地下室调整对比图

F2、F3、F5、F6住宅楼北立面调整对比图

F2、F3、F5、F6住宅楼标准层调整对比图

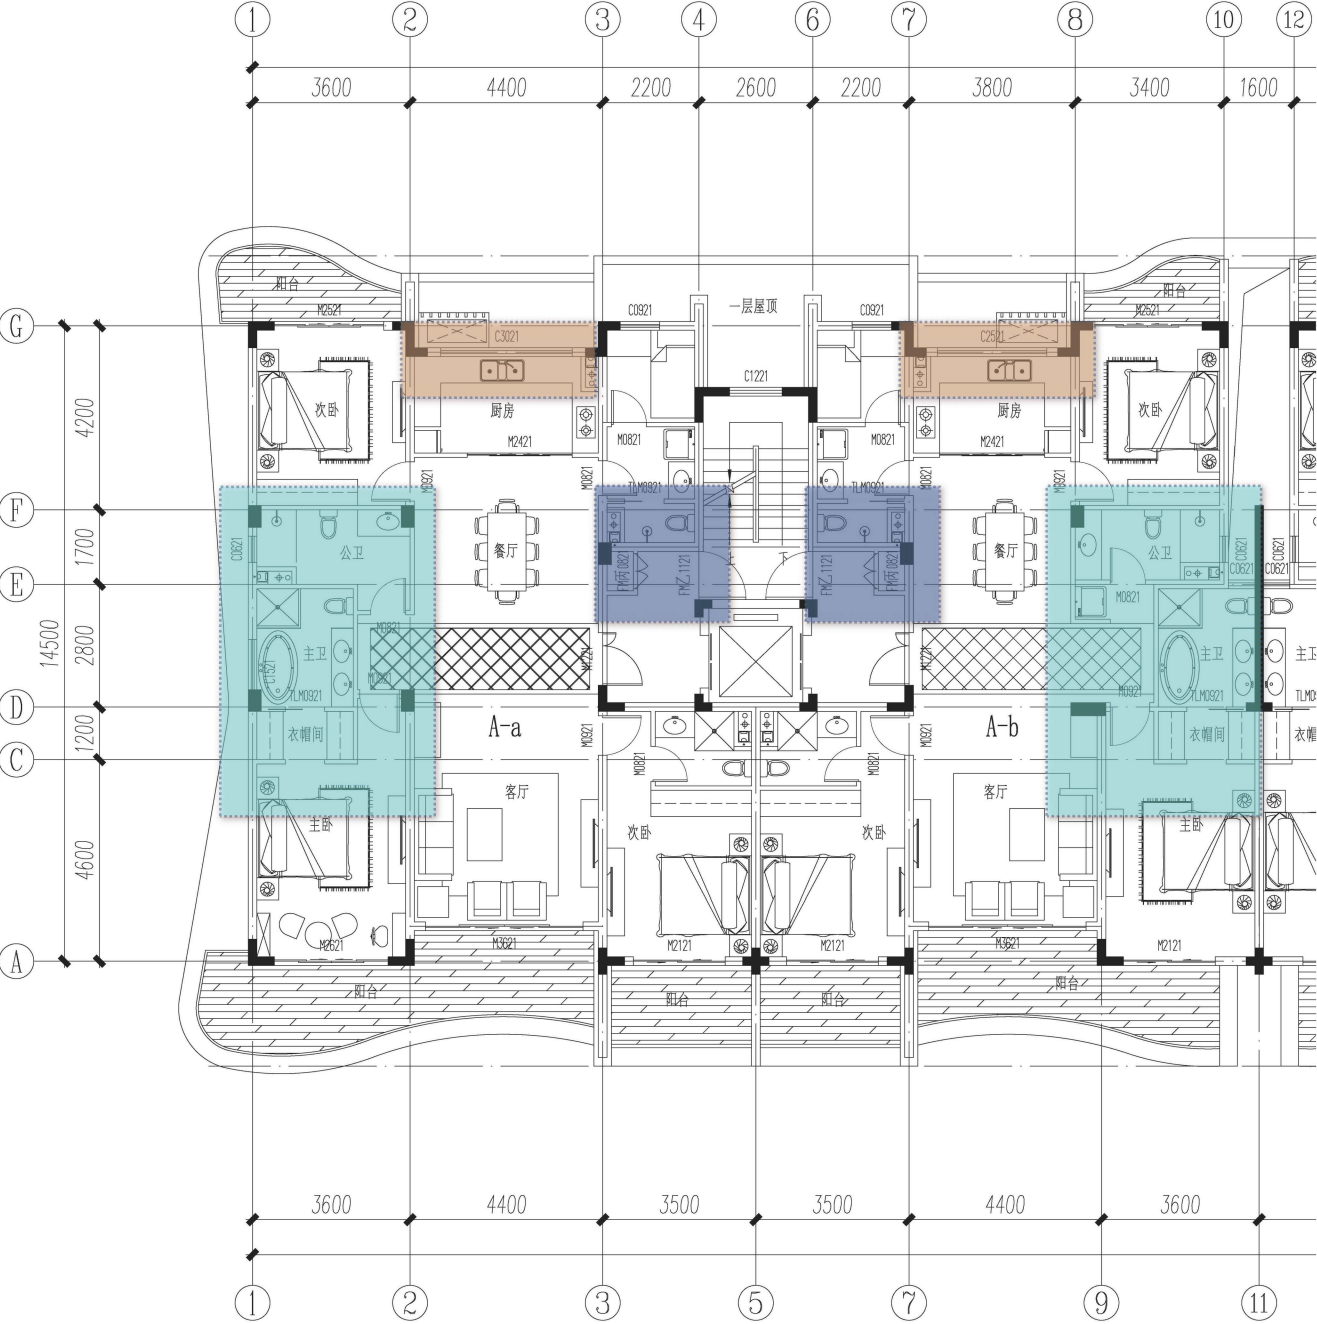
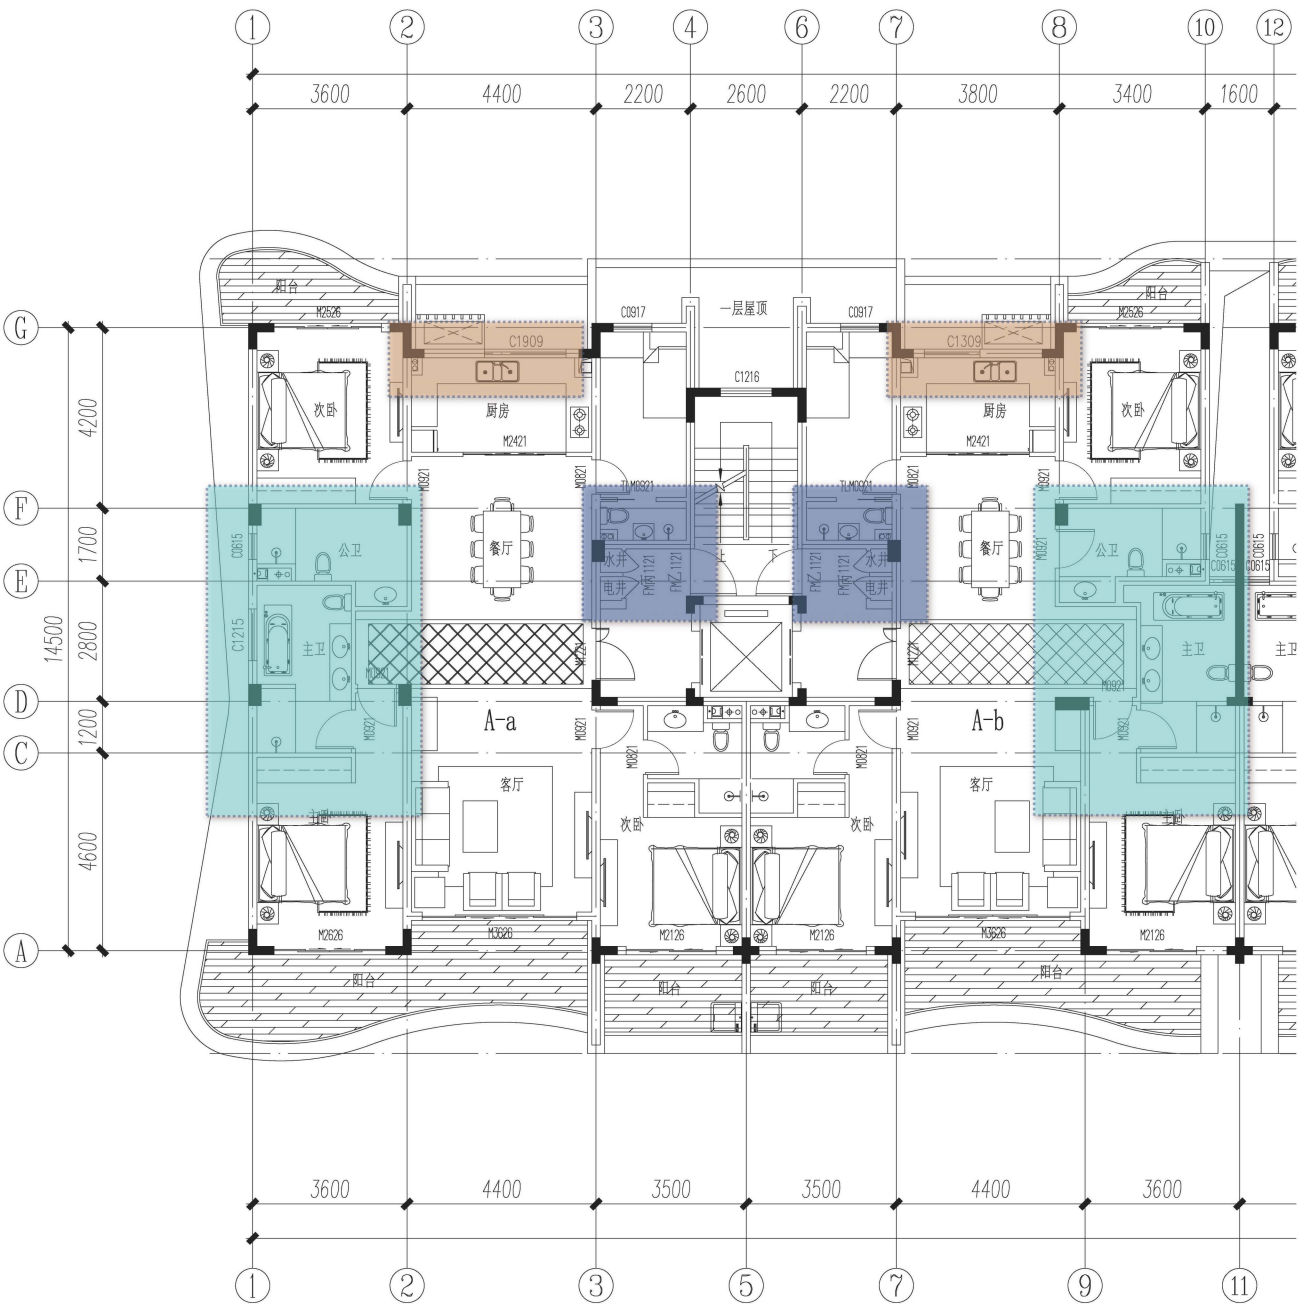
- 调整内容: 1、F2、F3、F5、F6住宅楼房间局部布局调整。
2、F2、F3、F5、F6住宅楼楼梯间水电井调整。
